REV. BESLUTNINGSGRUNNLAG 06.11.2018

LINK ARKITEKTUR

**ALREK HELSECAMPUS**

# PLAN 4 OVERSIKT

IGS  
Epistat inkl. BIOS

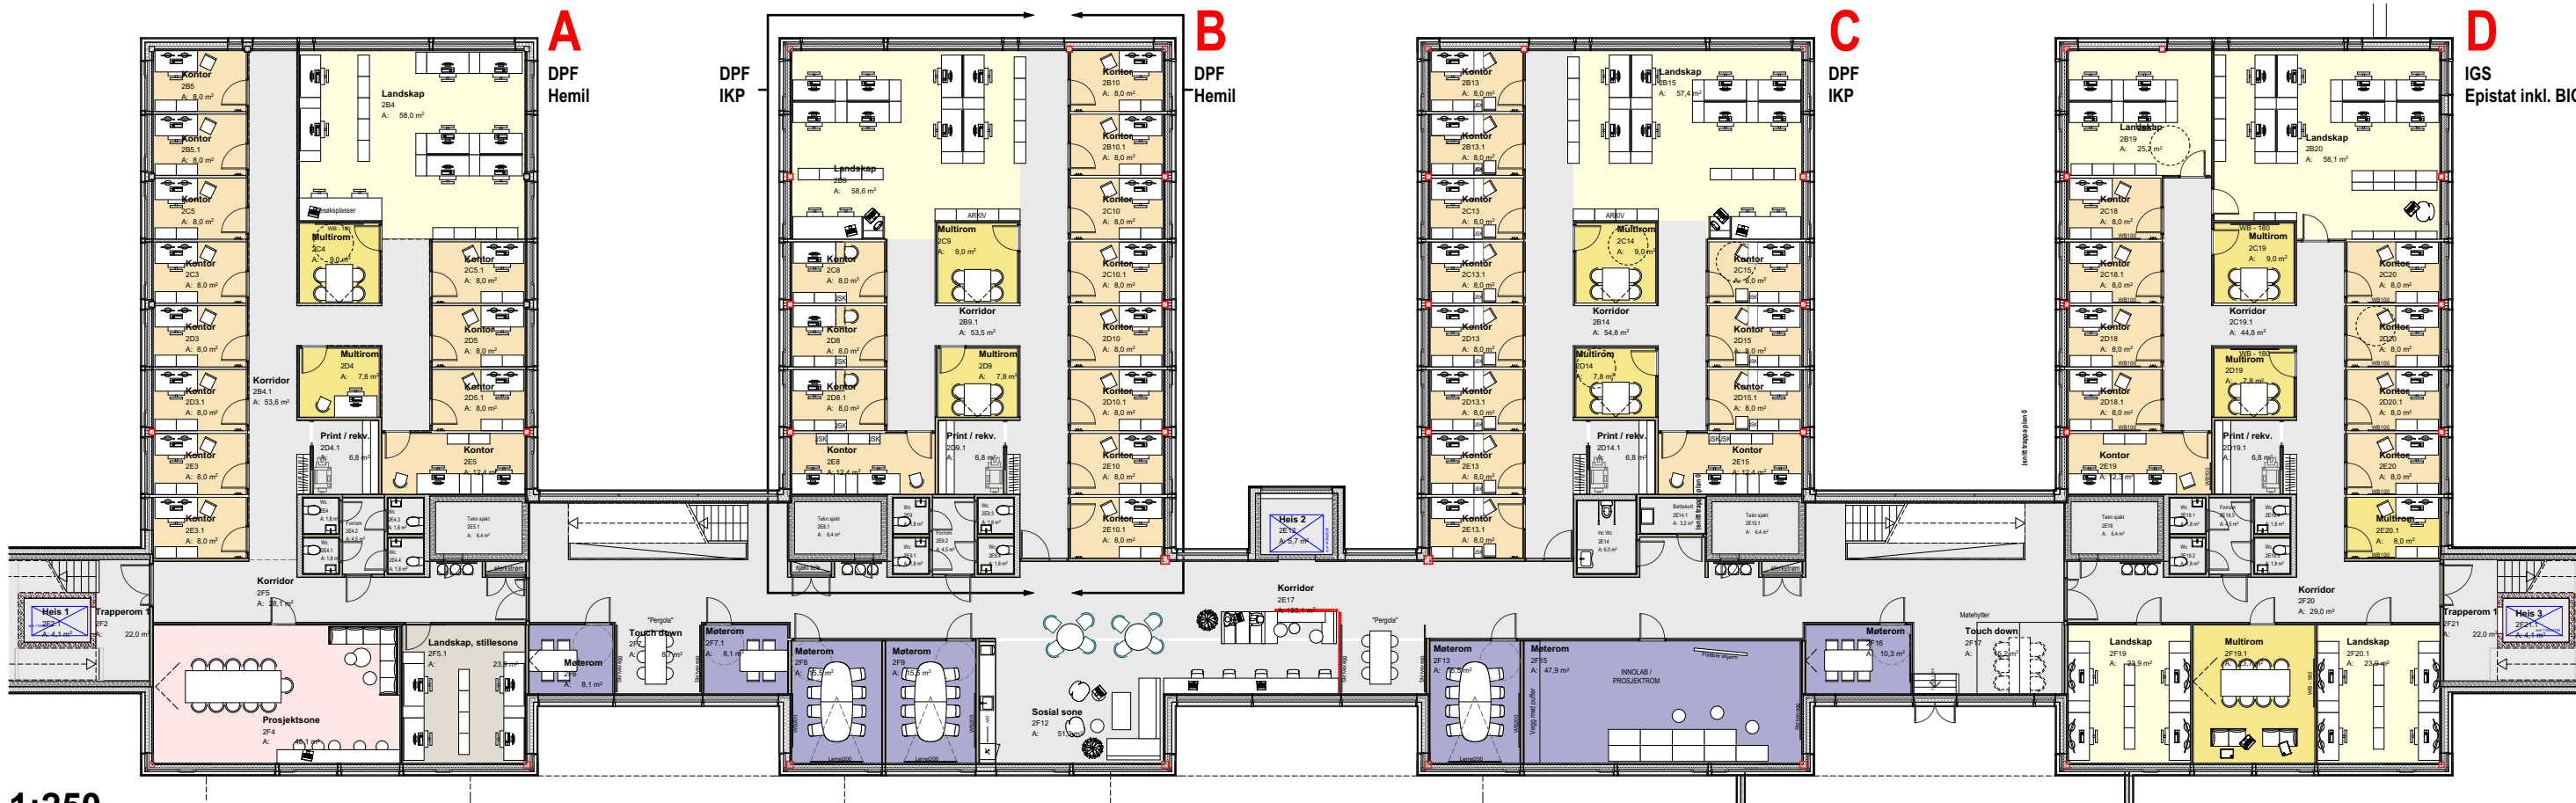
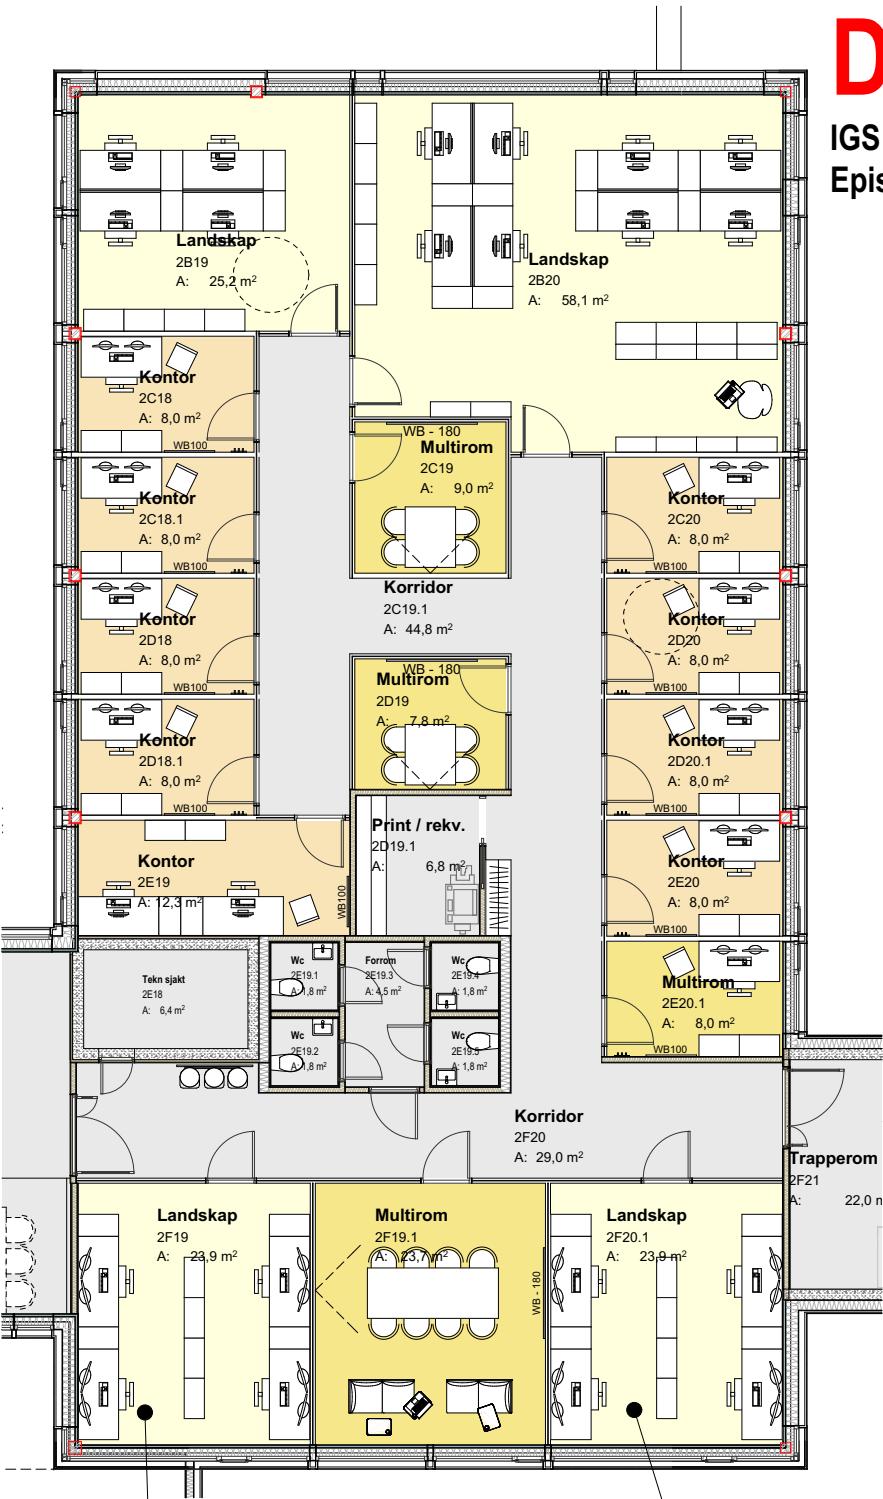
LANDSKAP

- "Fri plass" ønskes som alt C, med ekstra hyller til felles litteratur, og lese plass/arbeidsplass i lenestol.

CELLEKONTOR

-Whiteboard tatt inn i alle cellekontor  
-Størrelse, type og lås på oppbevaring avklares senere

MULTIROM

-Et multirom innredet med arbeidsbord, (ALT B, stillerom/arbeidsplass for de som sitter i landskap)  
-Andre små multirom innredet med alternativ A, små møterom.  
-Stort multirom innredet med 8-pers. møtebord, skjermede sitteplasser og småbord.  
Veggskjerm tatt inn  
-Whiteboard tatt inn i alle multirom

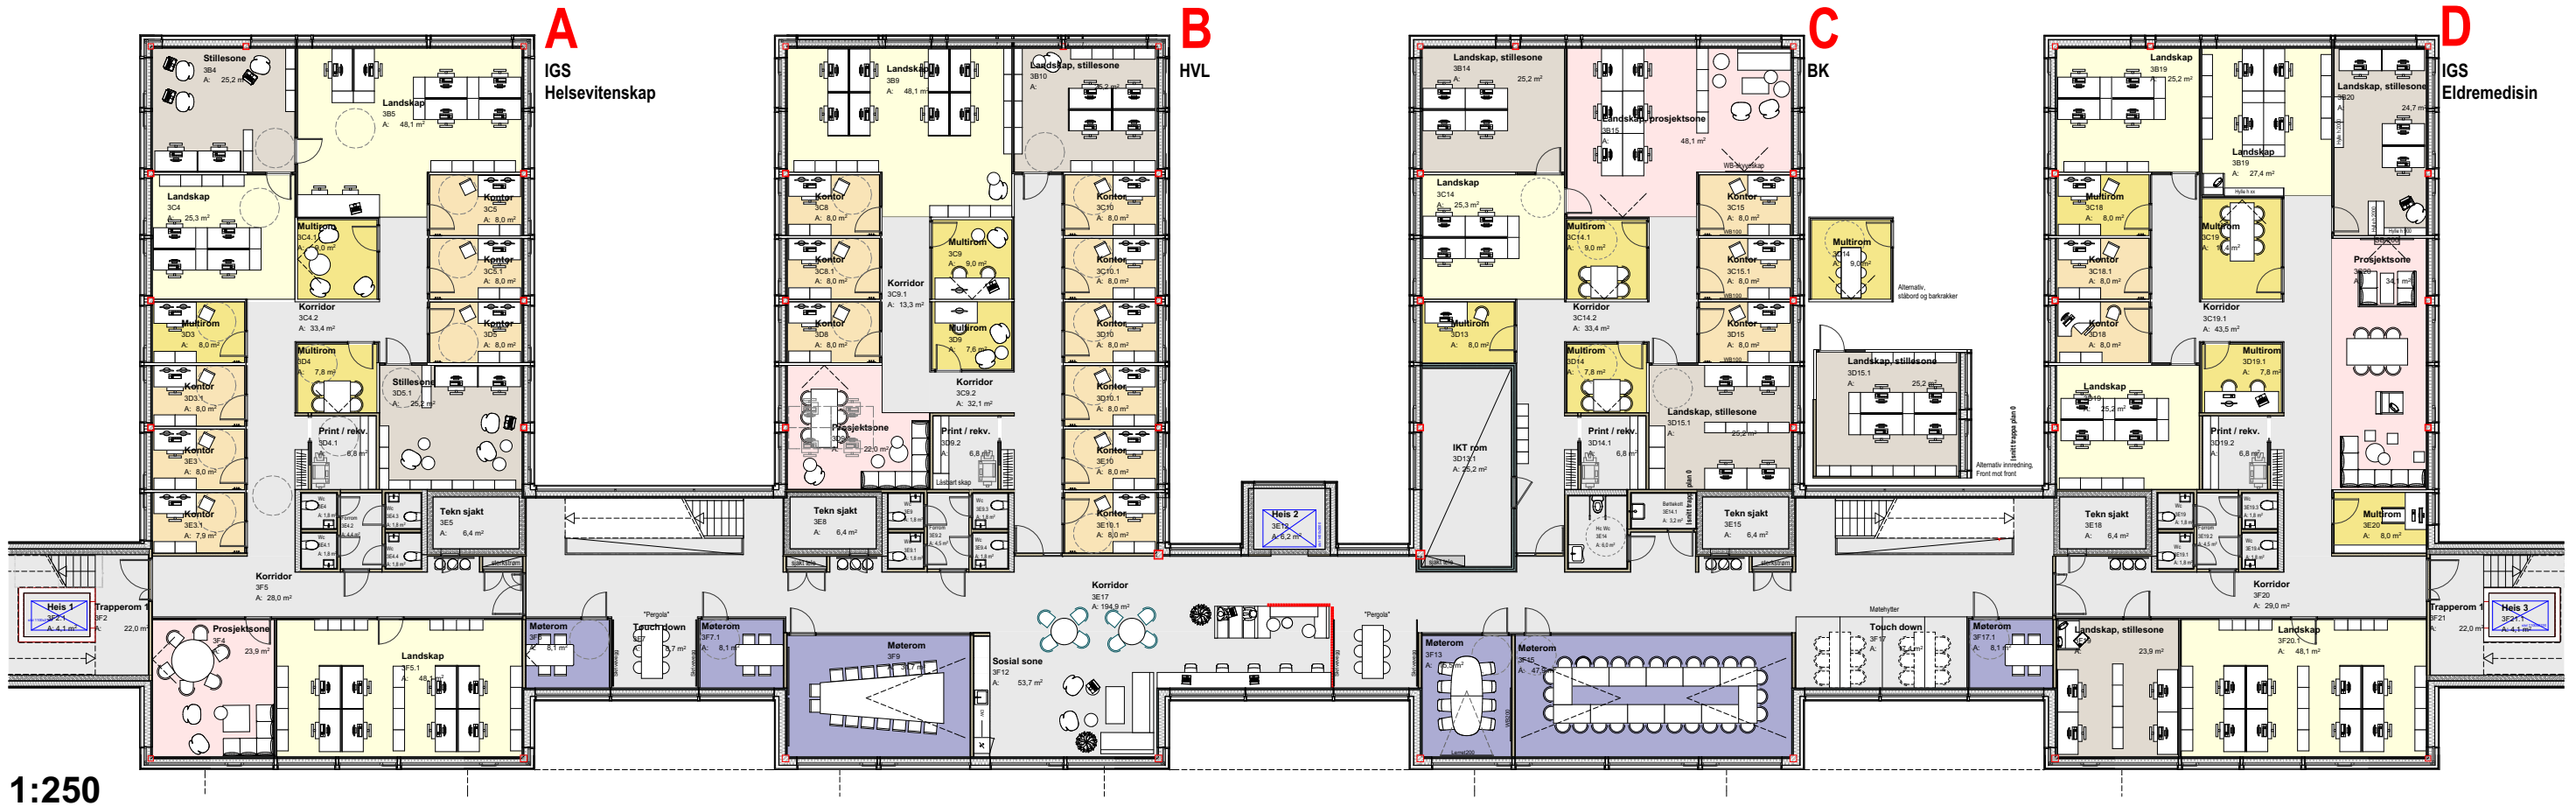
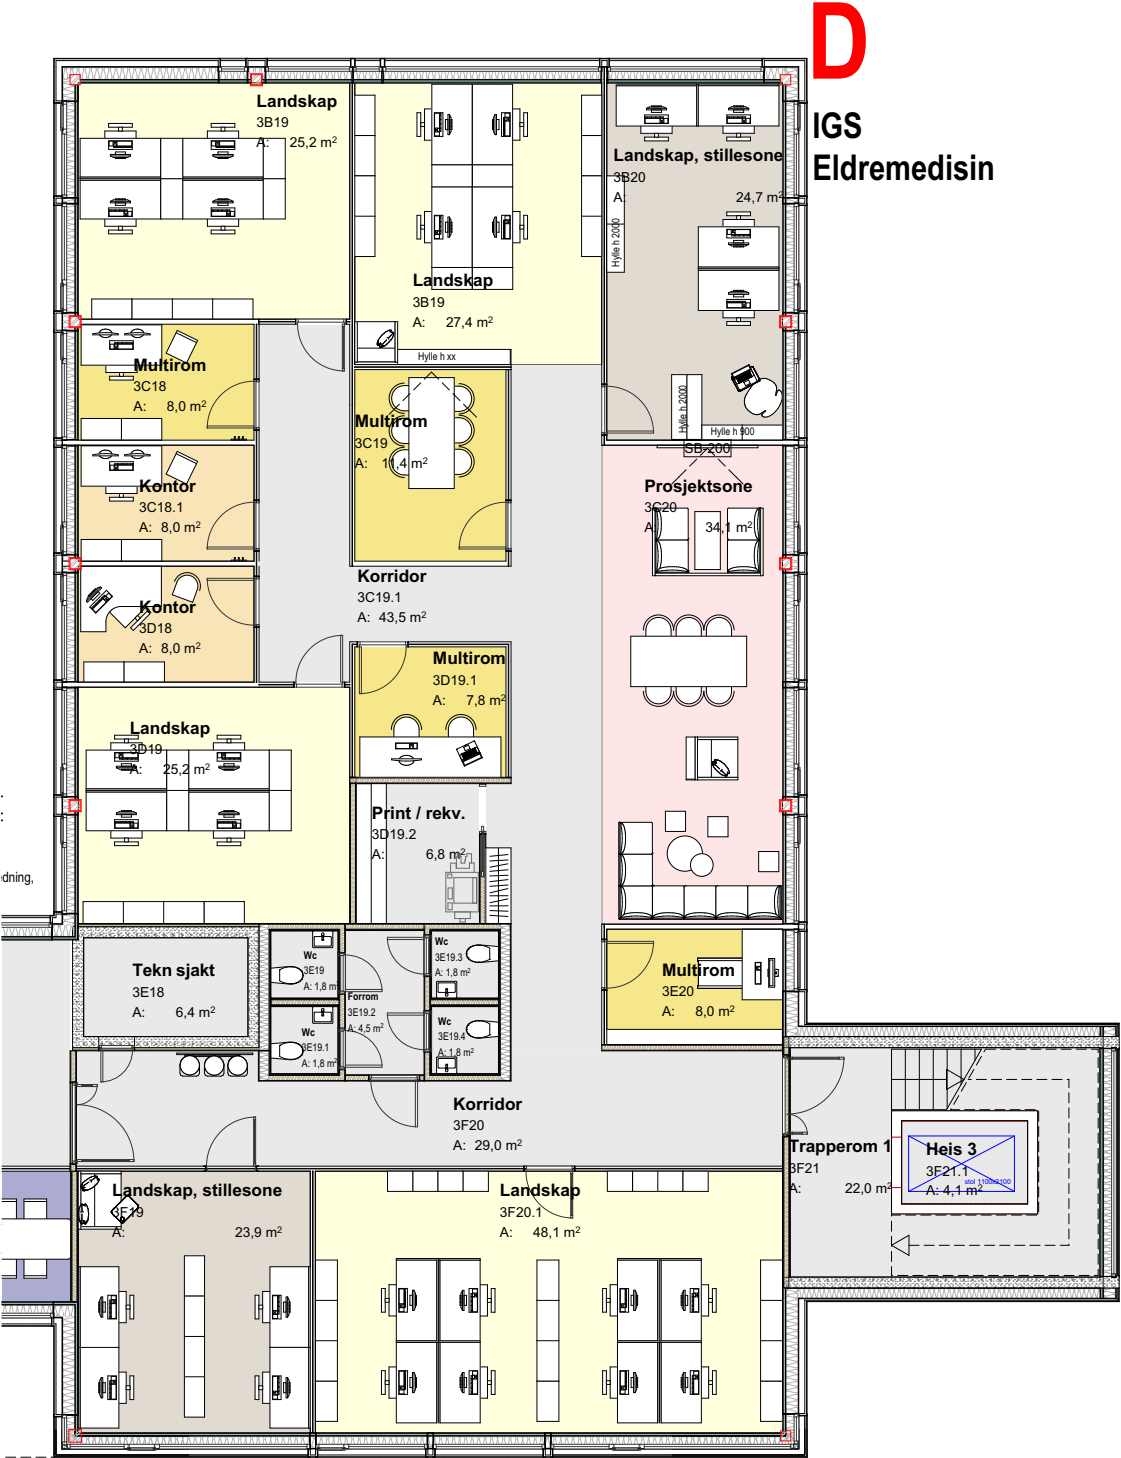
### LANDSKAP:

Antall arbeidsplasser i landskap endres fra 8 til 6 personer. Slik får en beholdt dør inn til stillerom direkte fra landskap. Det etableres 2 besøksarbeidsplasser i landskapet.

### STILLESONER:

-Stillesoner er innredet med kombinasjon med standard arbeidsbord, kombinert med lenestoler med mulighet for å variere sittestilling. Stillerom 3D5.1 innredes med stor grad av hyller for litteratur, og får slik preg av et lite bibliotek.

### ANNET:

-Dør i korridor er fjernet

### PROSJEKTSONE:

-Prosjektsone er innredet etter ønske fra brukere.

ALT B

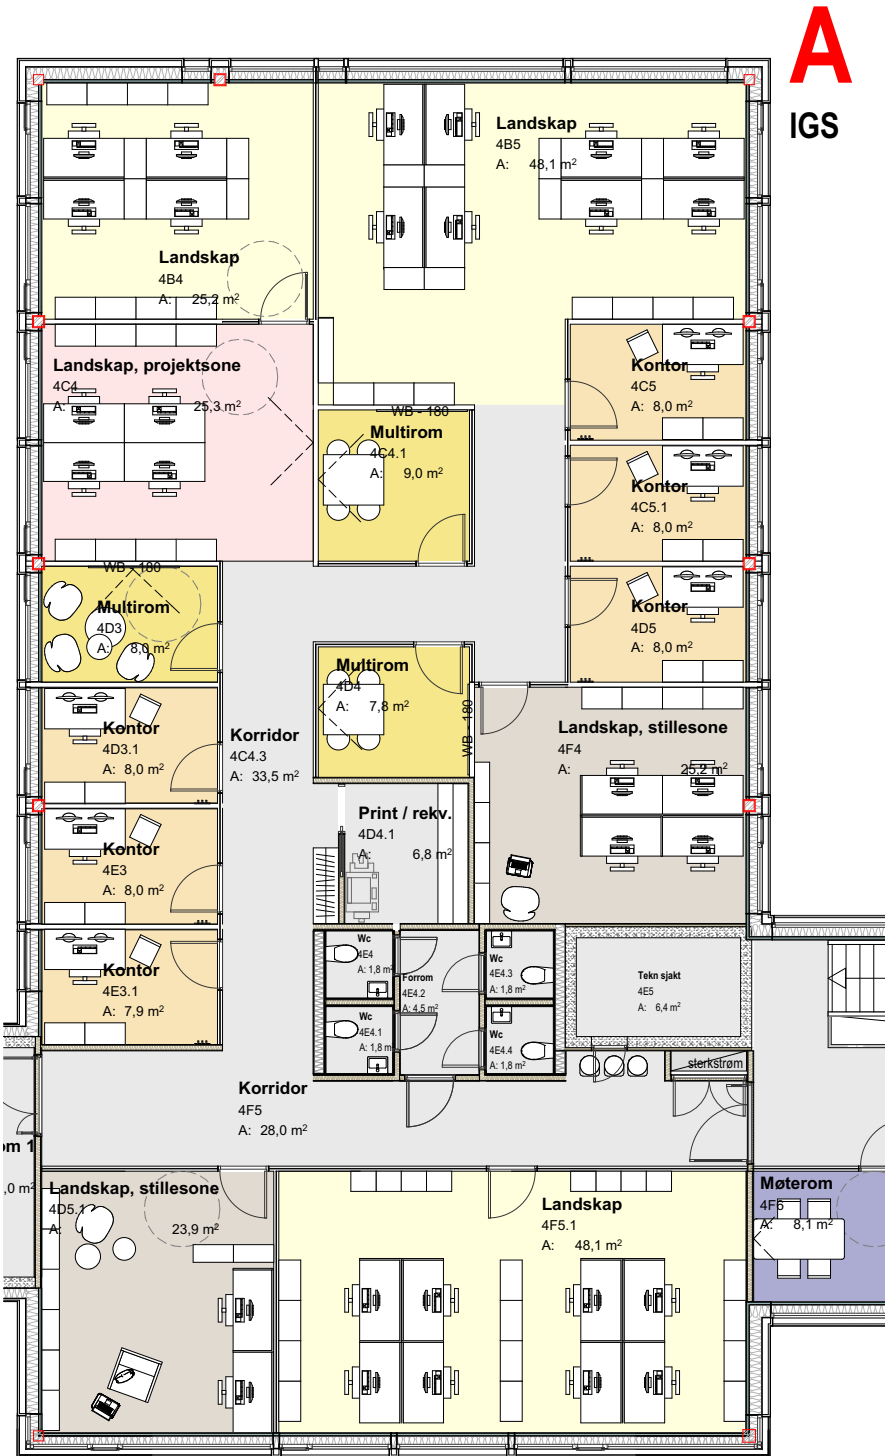
**PLANLØSNING:**

- Alternativ B fra beslutningsgrunnlag er valgt. Må overordnet sees i sammenheng med Plan 4 fløy B.

**MULTIROM:**

-4 multirom med stort bord/ståbord og 2 multirom med loungeinnredning fordelt på fløy A og B  
-Whiteboards tatt inn i multirom

**STILLESONE:**

-Stillesone 4D5.1 er innredet med færre arbeidsbord, og flere lenestoler i et biblioteksmiljø.  
- Stillesone 4F4 har mulighet for lenestol  
- Oppbevaringsskap mellom arbeidsbord er fjernet i stillesoner (er ikke faste arbeidsplasser)

**LANDSKAP:**

-4B5 har blitt utstyrt med 6,5 løpemeter hyller for historiker
